BORNIA STATE LEEUWARDEN

Samenvatting planaanpassingen

Samenvatting ingrepen in de villa

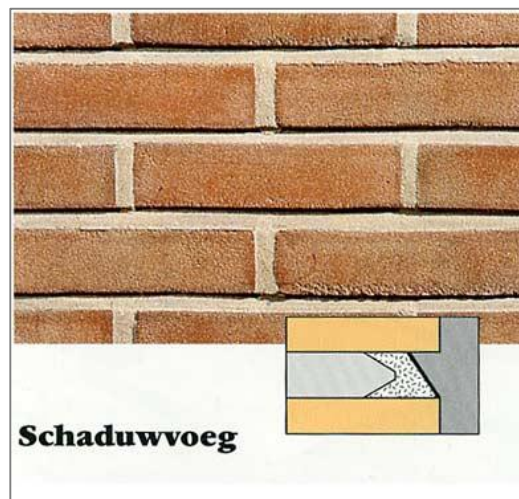
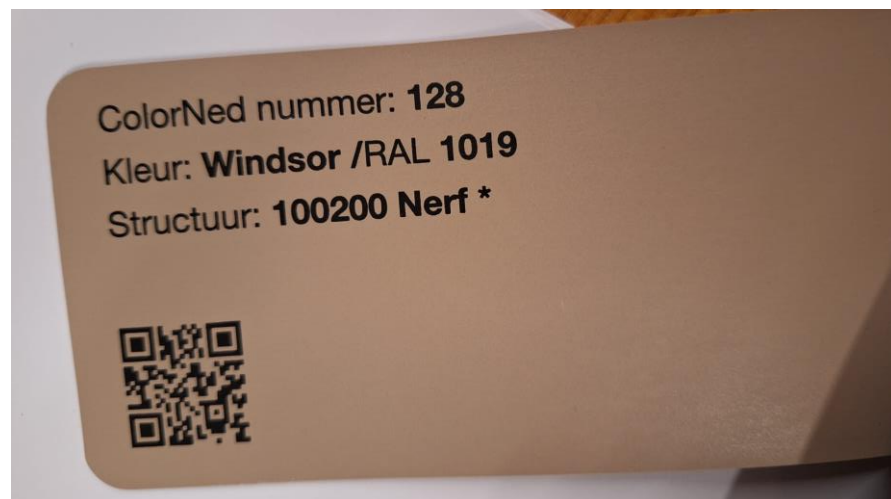
- In het metselwerk van de nieuwbouw zijn de horizontale lijnen wat sterker aangezet door metselwerk in meerdere tinten en metselverbanden toe te passen. Er is na variantenstudie niet gekozen voor een letterlijke vertaling van de spekbanden van de villa, met gevels in overwegend rode steen met witte banden, zoals door het steunpunt als suggestie was meegegeven. Dit zou de totale bouwmassa van villa en de beide uitbreidingsfasen te zwaar maken.

- Gekozen is daarom om één steen toe te passen, en de variatie in de lagen te bewerkstelligen door een afwijkende voegafwerking. Zo ontstaat wél de gewenste geleding in de gevel, die de bouwmassa visueel kleiner maakt, en blijft de nieuwbouw tegelijk een frisse, lichte tegenhanger van de reeds aanwezige bebouwing.

- Het merendeel van het metselwerk wordt afgewerkt met een iets terugliggende voeg in een neutrale, bij de steen passende voegkleur. Het gewenste beeld is te zien in nevenstaande referentiefoto's.

- De te accentueren stroken worden voorzien van enigszins afwijkend voegwerk. Het verschil wordt gezocht in de voegkleur en/of voegafwerking (schaduwwerking).

- **Definitieve keuze voor metselsteen, voegkleur en -afwerking wordt gemaakt op basis van proefstukken op locatie, in afstemming met welstand.** Voorstel is om dit als voorwaarde op te nemen in de vergunning.
